OEM
FJ40
INT
WIPER
SWITCH
B
+2
+1
S
C1
E1
E2
W
O
I
L
H
L
LB
LR
LO
LY
WB
B
Y
+12V
M
WASHER
MOTOR
LO
HI
M
WIPER
MOTOR
PS
PARKED
+12V
28890-W7500
1
2
3
4
5
6
7
DELAY
PS
+12V

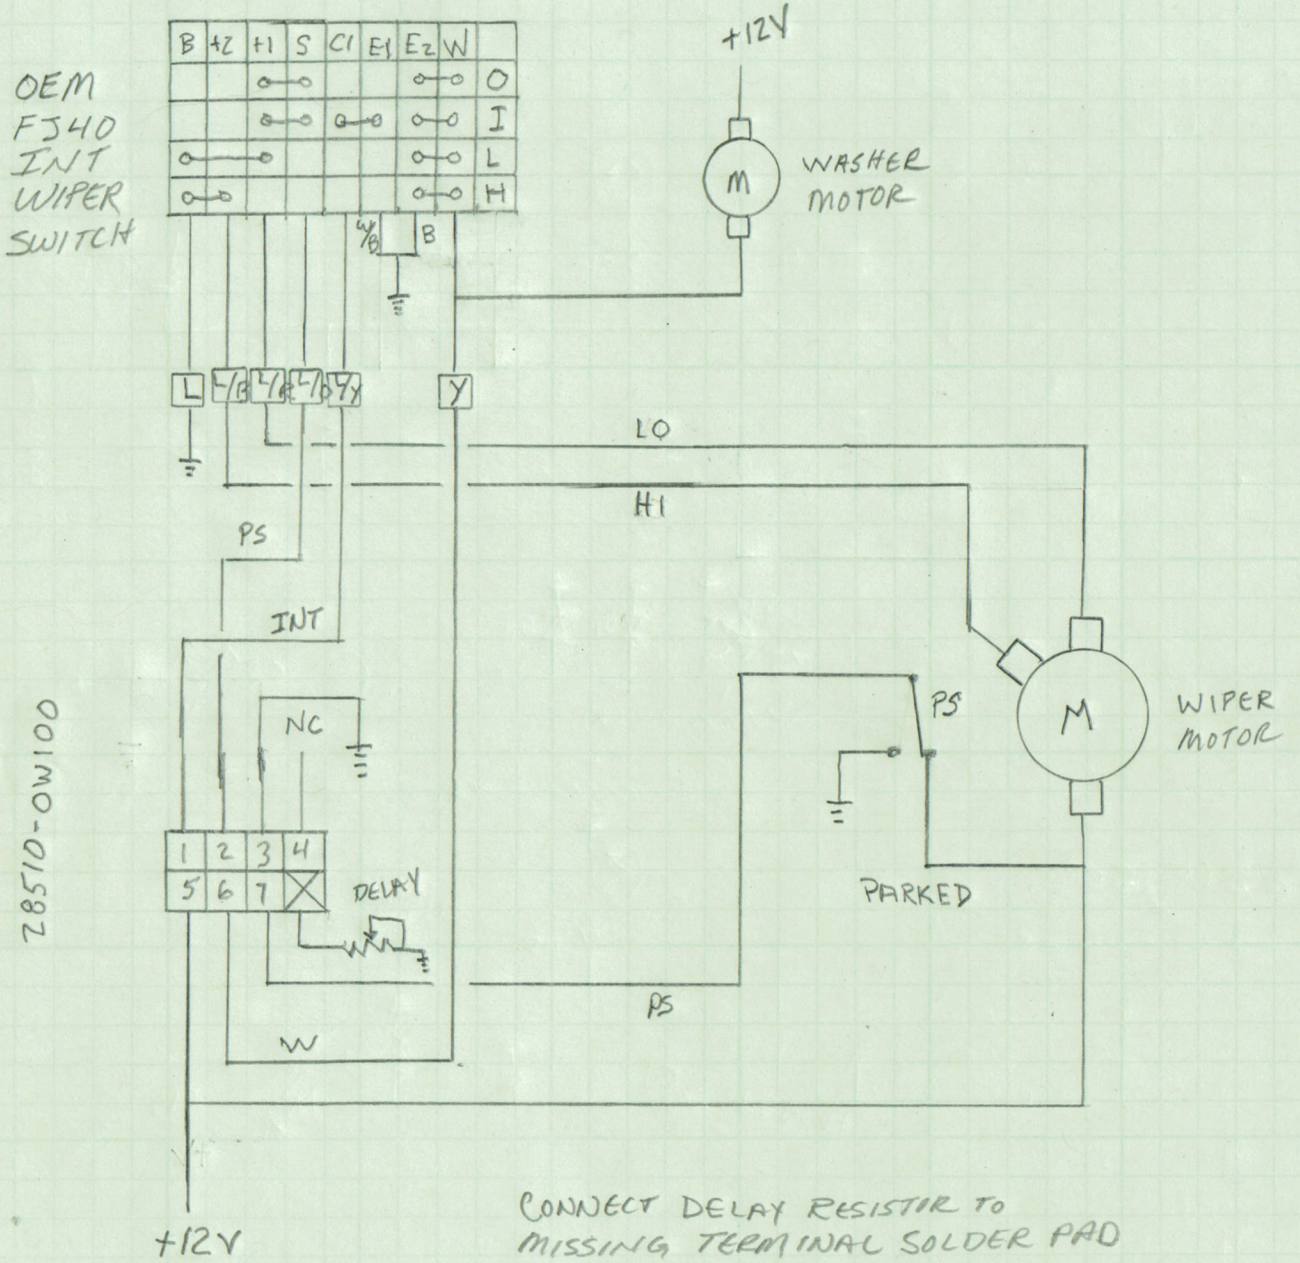
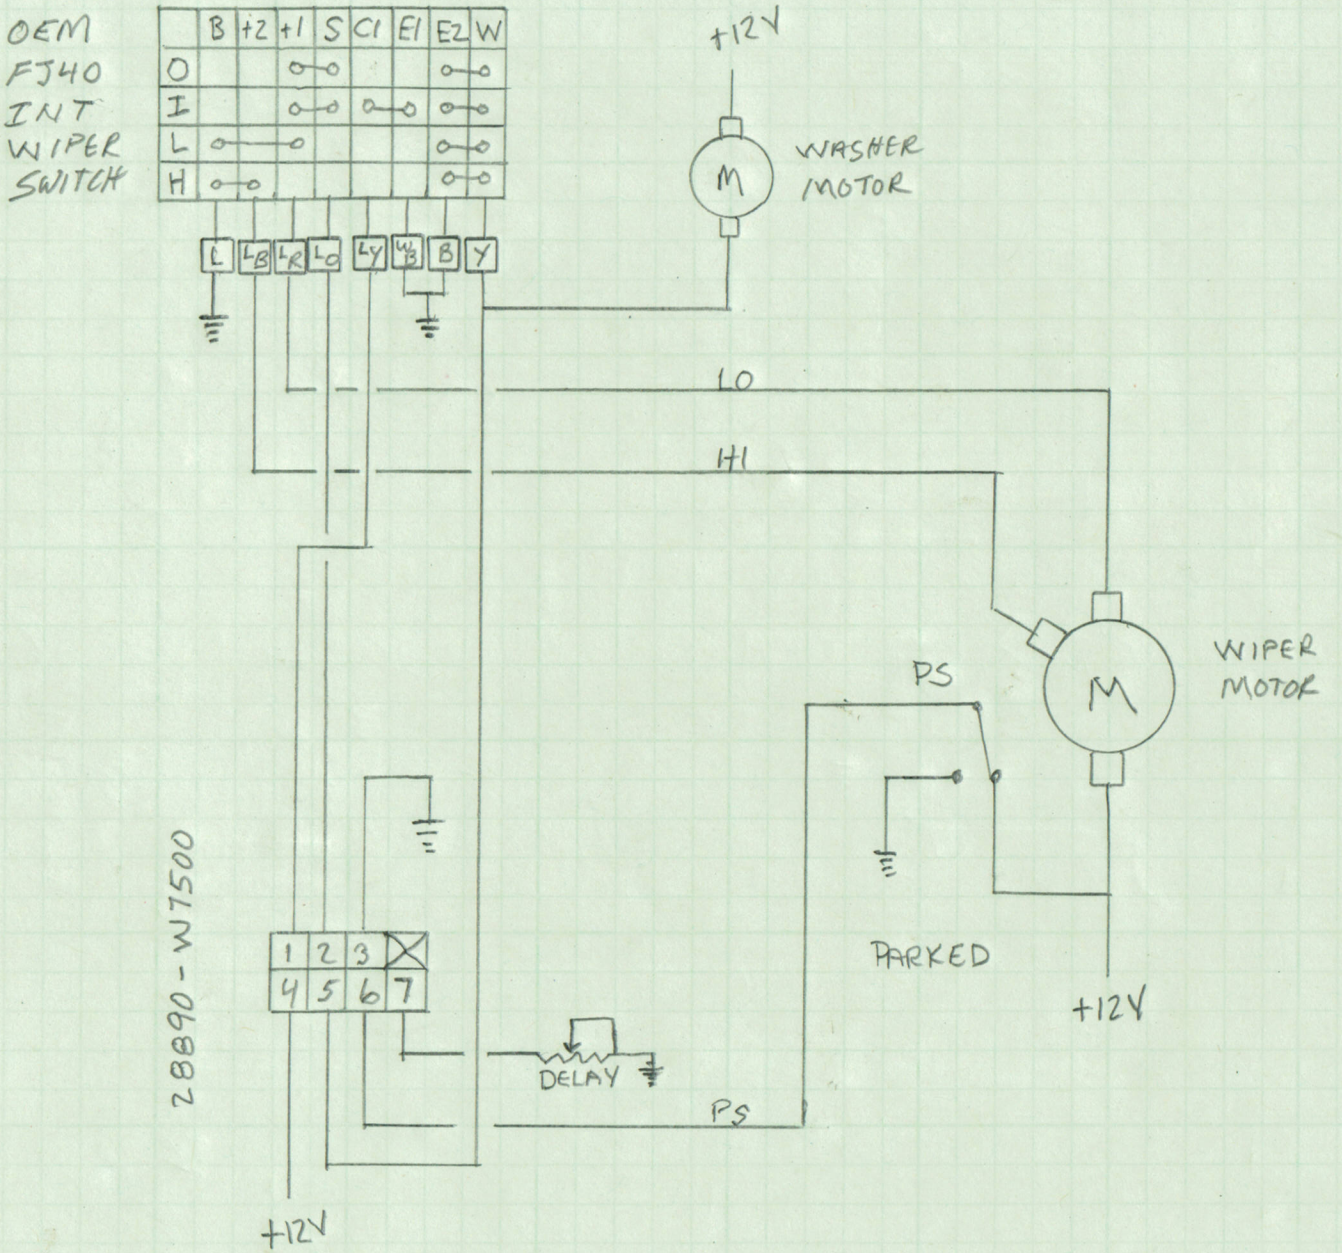
CONNECT DELAY RESISTIR TO
MISSING TERMINAL SOLDER PAD
REMOVE THE 690 Ω FROM PIN 4 OF
IC LB8060
